Technical *Info*

Umrüstung der Spanntechnik beim Ford 1,8 Diesel (CT 983 K1/K2)

Abb. 3 Sollspannung

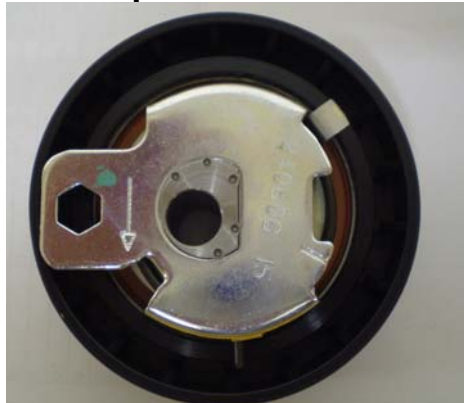
Die neue Ausführung ist eine halbautomatische Spannrolle, die an der Stelle des manuellen Spanners zentral montiert wird (50 Nm). Nach Montage des Zahnriemens, wie gewohnt, wird an der Scheibe mittels Inbusschlüssel vorn die Spannung in aufgeprägter Pfeilrichtung eingestellt. Dabei ist zu beachten, dass die Aussparung auf ca. 3 Uhr Stellung sich der Anschlag Nase gegenübersteht. In einigen älteren Ausführungen muss die Verkleidung um wenige 1/10 mm mit einer Feile im Bereich der Spannrolle nachgearbeitet werden.
